# 発電用原子力設備規格 材料規格（2020年版） JSME S NJ1-2020

技術評価に関する検討チーム会合における  
日本機械学会への説明依頼事項に対する回答

2023年10月2日

(一社)日本機械学会 発電用設備規格委員会  
原子力専門委員会 材料分科会

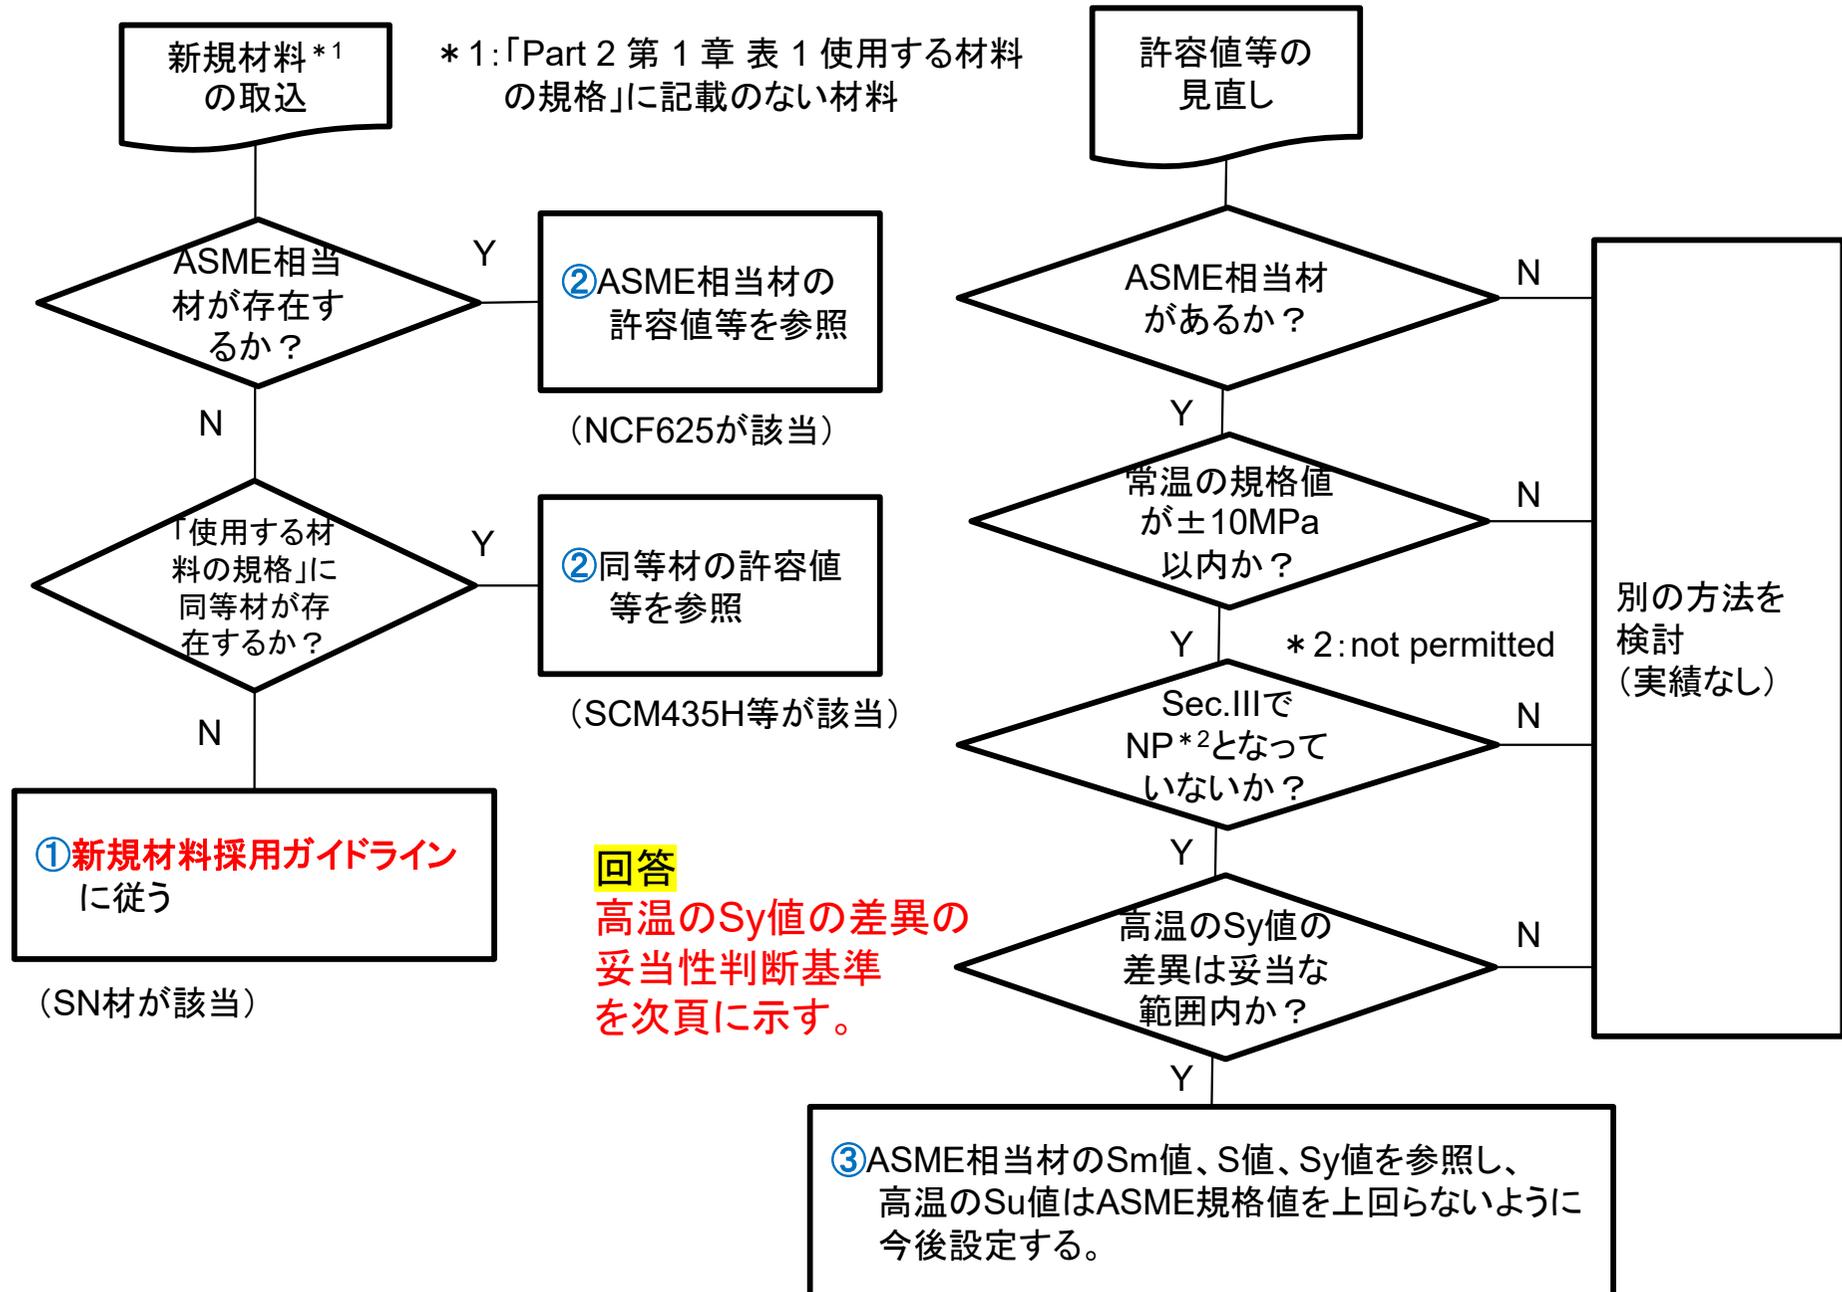
- ① 第3回検討チーム会合 資料3-2には設計係数3.5に基づく新規材料採用ガイドラインへの流れのみが示され、設計係数4については示されていない。解説-8ではASME相当材が同定されなかった材料についてはS値の設計係数は4とすると記載されており、矛盾しているのではないか。
- ② フロー中の「使用する材料の規格に同等材が存在するかについて」について具体的な判断項目や基準があるか、ある場合はその内容について示してください。また、判断項目等がない場合はどのようにしているのか、説明して下さい。

- 新規材料を取り込む場合、「ASME相当材が存在するか」、「使用する材料の規格」に同等材が存在するか？」のいずれもがNoとなったときに、「①新規材料採用ガイドラインに従う」とされ、設計係数3.5と規定されている。
- 他方、材料規格の解説8には、ASME相当材がない材料については、S値の設計係数は4とすると記載されている。
- 新規材料採用ガイドラインでは、設計係数3.5が用いられているが、設計係数の設定の考え方について説明してほしい。

- 他規格等の材料を取り込む際の考え方について改めて次頁以降に示す。

図 ASME規格相当材同定フロー(2012年版制定時)

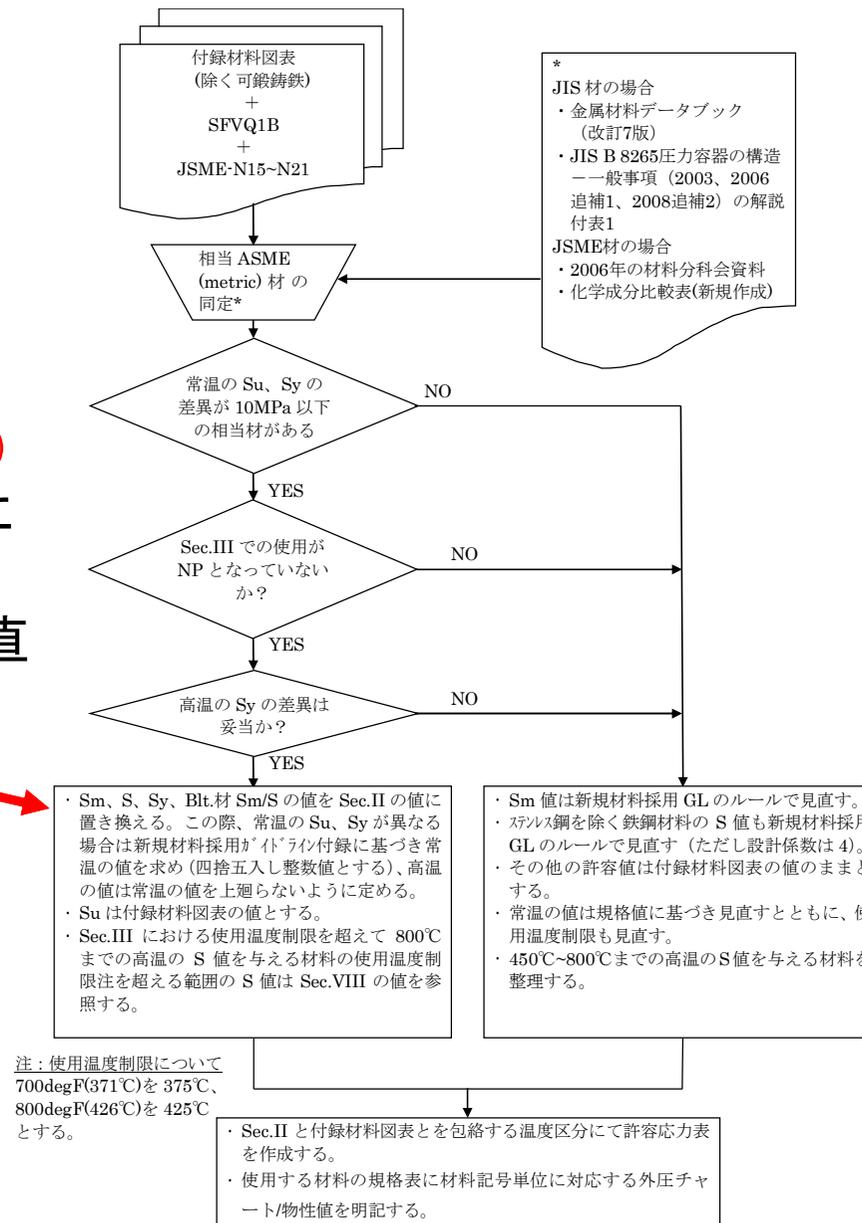
- ① 第3回検討チーム会合 資料3-2には設計係数3.5に基づく新規材料採用ガイドラインへの流れのみが示され、設計係数4については示されていない。解説-8ではASME相当材が同定されなかった材料についてはS値の設計係数は4とすると記載されており、矛盾しているのではないか。
- ② フロー中の「使用する材料の規格に同等材が存在するかについて」について具体的な判断項目や基準があるか、ある場合はその内容について示してください。また、判断項目等がない場合はどのようにしているのか、説明して下さい。

### ASME相当材と同定されたJIS材、原子力発電用規格材料の許容値の設定

ASME相当材の許容値を参照する。

- ・S値の設計係数は3.5
- ・Su値の見直しは原則行わないが、ASME相当材の値を上回る場合はASME相当材の値に合わせる。

なお、ASME相当材に同定されない材料については原則設計・建設規格の「付録材料図表」の許容値(S値の設計係数は4)

**補足説明(今回追記)**  
 Sの値をSec.IIの値に置き換えるということは設計係数3.5に見直すということ。

**補足説明(今回追記)**  
 S値の設計係数は4のまま。
